# **Avis délibéré de l’Autorité environnementale sur la création de la zone d’aménagement concerté (Zac) de la Grande Borne Ouest à Grigny et Viry-Châtillon (91)**

**n°Ae : 2023-07**

Avis délibéré n° 2023-07 adopté lors de la séance du 6 avril 2023

Figure 5 : Carte de bruit à 4 mètres de hauteur en situation initiale pour l'indicateur LA<sub>eq</sub> (22h-6h) (Source : dossier)

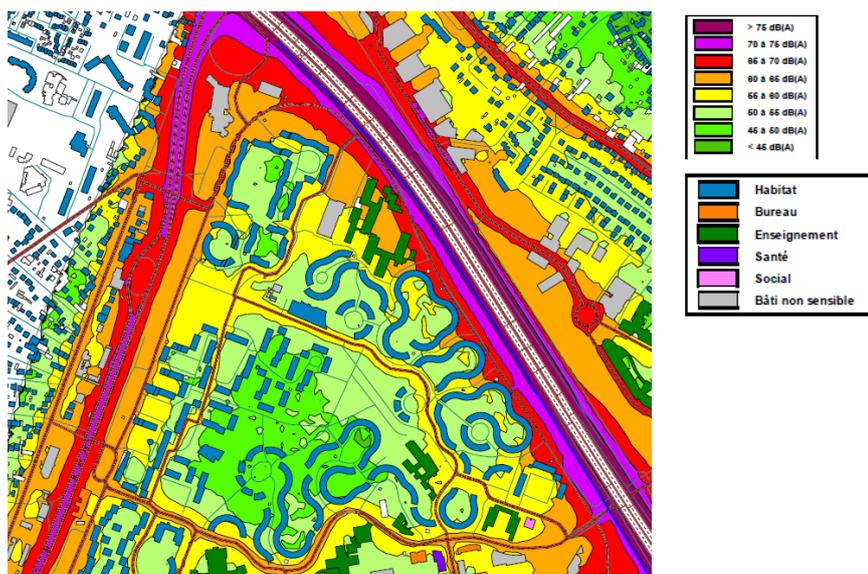
L'autoroute A6 et la RD 445 étant classées respectivement en catégorie 1 et 3 au titre des infrastructures de transports terrestres<sup>26</sup>, des dispositions doivent être prises pour les constructions nouvelles en fonction de leur nature (habitations, établissements d'enseignement...) à l'intérieur d'une bande de 300 m par rapport à l'autoroute A6 et de 100 m par rapport à la RD 445. Les mesures et la modélisation réalisées pour caractériser les niveaux sonores à l'état initial mettent en évidence des écarts importants selon les secteurs. Pour les secteurs les plus exposés situés le long de l'autoroute A6 et de la RD 445, les niveaux sonores de jour (LA<sub>eq</sub><sup>27</sup> 6 h – 22 h) peuvent atteindre 60 à 65 dB(A), voire 70 dB(A) pour le groupe scolaire Buffle – Autruche – Pégase, ce qui le classerait en point noir du bruit<sup>28</sup> (sous réserve du respect du critère d'antériorité).

***L'Ae recommande de mettre à jour l'étude acoustique en prenant en compte le classement des infrastructures bruyantes, la création des nouvelles voiries et la modification de voiries existantes et de rechercher en priorité des solutions d'évitement et de réduction à la source avant d'envisager des protections de façade.***

Figure 6 : Schéma des trames viaires (Source : dossier modifié par les rapporteurs)

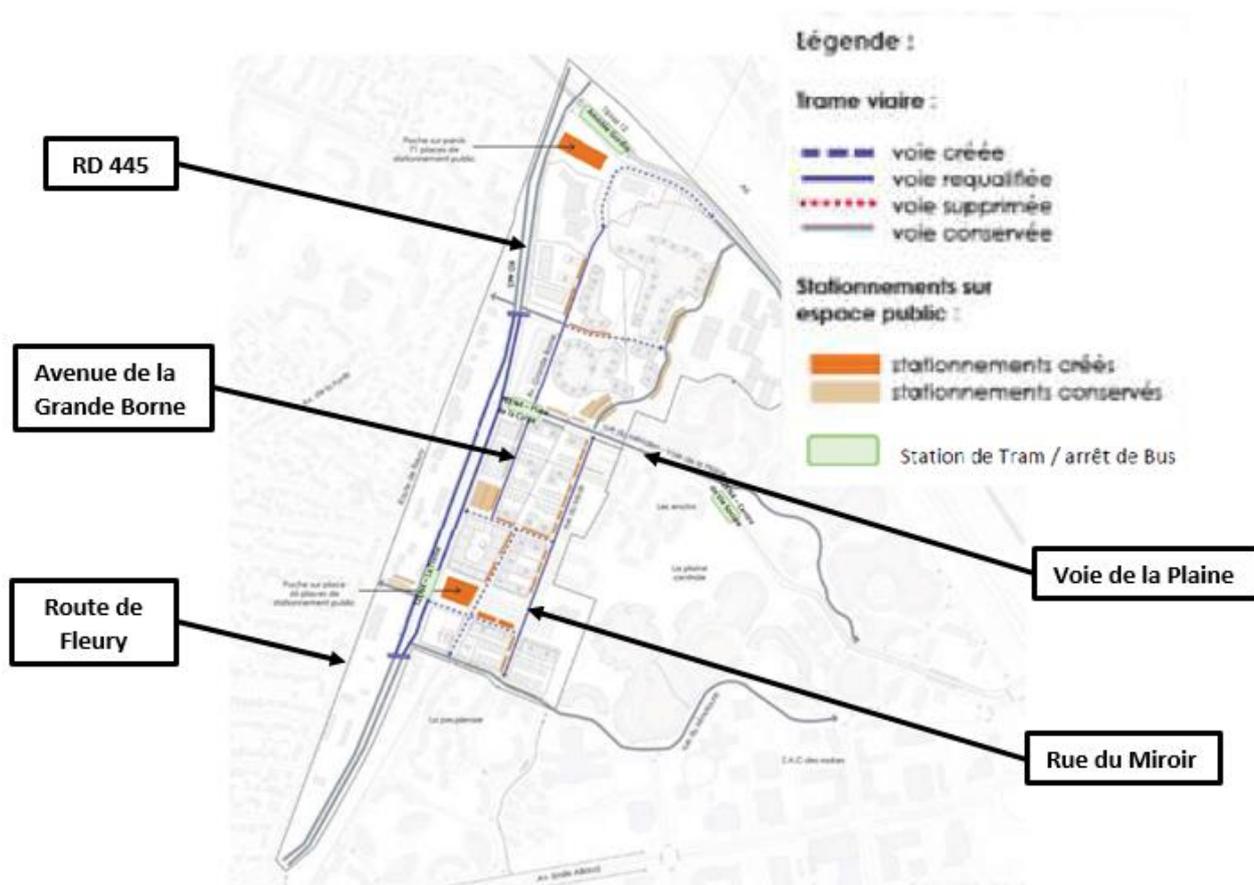
Les plans disponibles dans le dossier ne permettent pas de comprendre aisément les modifications apportées. Il serait utile de compléter le dossier par une présentation plus soignée identifiant de façon claire les axes de circulation.

Figure 7 : Tronçons routiers pris en compte pour l'évaluation des polluants atmosphériques (Source : dossier)

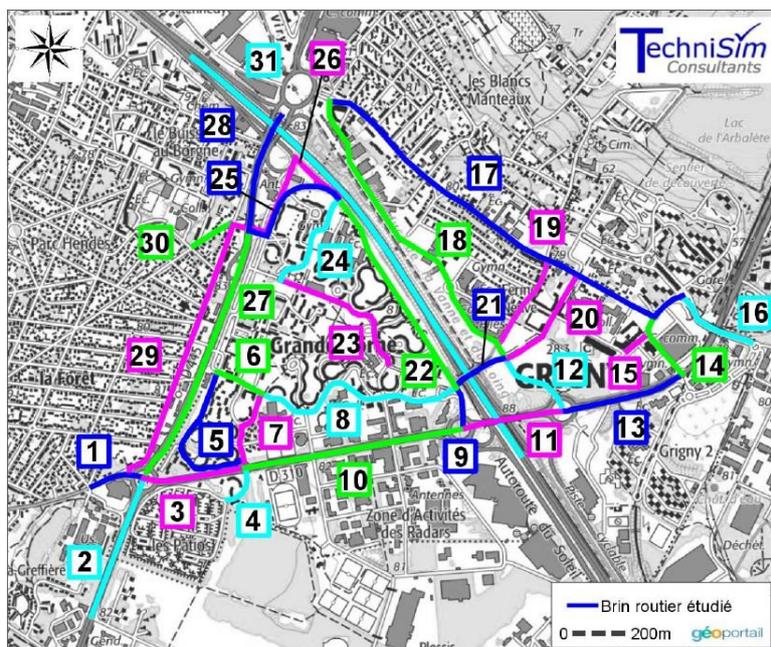
L'étude s'appuie sur une modélisation des quantités de polluants émis par le trafic routier sur les axes situés à proximité (cf. figure 6). Dans le cas des émissions liées à l'autoroute A6, axe émissif majeur, celles-ci seraient bien prises en compte selon les informations fournies aux rapporteurs bien que le dossier ne le précise pas clairement.

Le raisonnement présenté est erroné dans la mesure où il ne tient pas compte de la pollution de fond. Même si le projet est susceptible d'améliorer la situation par rapport à la situation de référence<sup>42</sup> aux horizons 2025 et 2035, il est très peu probable que les concentrations de polluants soient inférieures aux seuils fixés dans les recommandations de l'OMS. Ceci devrait conduire à rechercher dans le cadre du projet des solutions permettant de limiter l'exposition à la pollution atmosphérique. Compte tenu de sa proximité avec l'autoroute A6 et des niveaux de pollution mesurés, le cas du groupe scolaire Buffle – Autruche – Pégase doit faire l'objet d'une attention toute particulière. En tout état de cause, une évaluation quantitative des risques sanitaires devra être réalisée, tenant compte de l'ensemble des polluants et de la situation particulière des bâtiments accueillant un public sensible. En cas d'impact constaté, la séquence ERC devra être mise en place.
